## **Avis sur le projet de centrale photovoltaïque au sol sur la commune de Castillon-du-Gard (Gard)**

N°Saisine : 2023-012314

N°MRAe : 2023APO136

Avis émis le 15 novembre 2023

Figure 3: carte de synthèse des enjeux faunistiques (source : dossier)

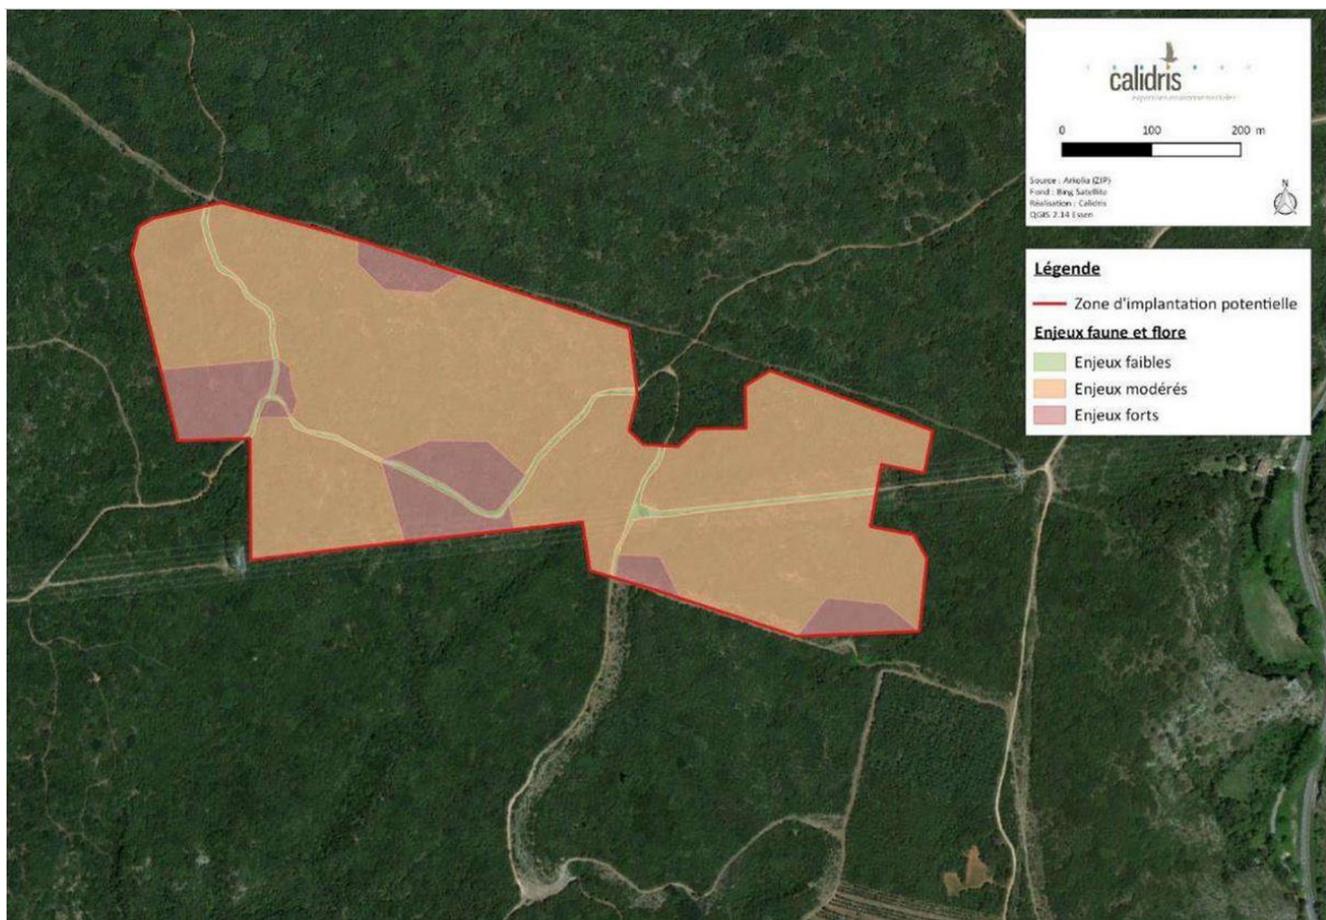
Ce projet situé en zone naturelle et forestier comporte de fait des enjeux forts sur les oiseaux (Fauvette pitchou, Busard cendré, Circaète Jean-le-Blanc), sur les chiroptères (Barbastelle d'Europe, Pipistrelle de Kulh, Noctule de leisler, Minioptère de Schreibers) et sur d'autres groupes comme les reptiles et les insectes.

Pour le Busard cendré et pour la Fauvette pitchou l'étude indique qu'aucun impact significatif n'est envisagé en phase d'exploitation. Toutefois, la présence des modules photovoltaïques ainsi que la modification des habitats sous les panneaux pourraient engendrer une limitation de l'accès aux proies et une disparition de certaines.

**La MRAe recommande de réévaluer à la hausse les impacts bruts du projet sur le Busard cendré et la Fauvette pitchou en phase d'exploitation et de proposer des mesures en conséquence ou de renforcer les mesures envisagées afin d'obtenir des impacts résiduels faibles à nuls.**

Figure 4: localisation des points de vue proche et obligations légales de débroussaillage

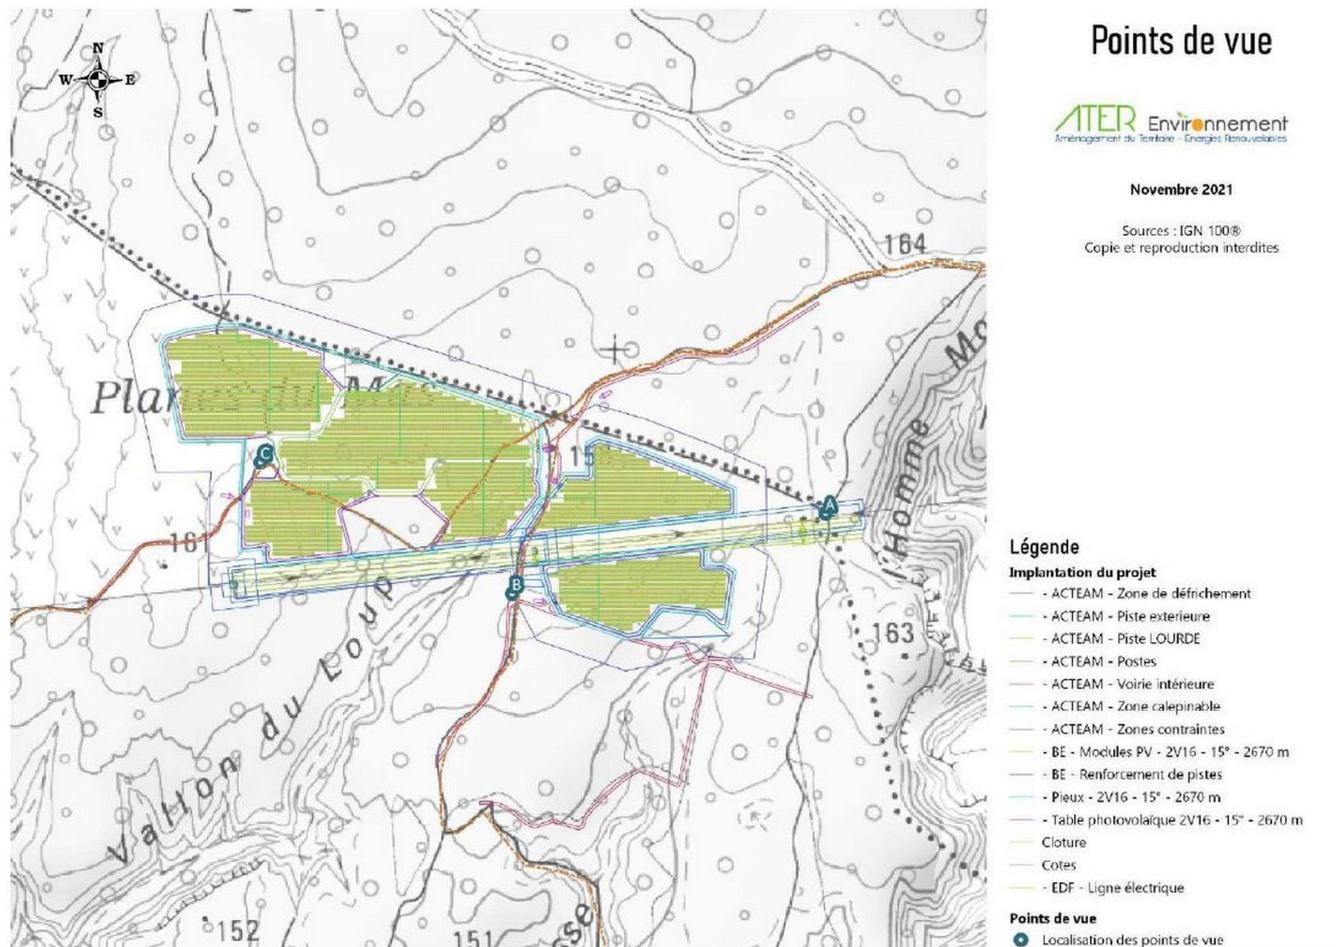
Le site d'étude s'inscrit au sein d'une végétation compacte limitant les perceptions depuis des points de vue éloignés. Le projet ne présente pas de co-visibilité avec les monuments historiques alentours, dont le Pont du Gard, et ne sera visible que depuis les abords immédiats du site, notamment depuis les sentiers de randonnée. Toutefois, seuls trois photomontages sont disponibles depuis ces points de vue proches.

Enfin, le risque feu de forêt très élevé induit des prescriptions en termes de débroussaillage (Obligation légale de débroussaillage (OLD), création de pistes, plateformes de croisement et de stationnement de véhicules de secours, bêche à eau, extincteurs). Ces mesures conduisent à débroussailler une superficie plus importante que la superficie couverte par les panneaux. Toutefois, aucun montage photographique ne permet d'appréhender pleinement la transformation du site induite par les OLD et l'impact paysager en conséquence.

**La MRAe recommande de compléter le dossier par le biais de photomontages pour différents secteurs sensibles, comprenant également les travaux connexes (obligations légales de débroussaillage), afin de mieux percevoir les enjeux paysagers, d'en évaluer les incidences et de proposer, le cas échéant, des mesures venant en réduction de celles-ci.**
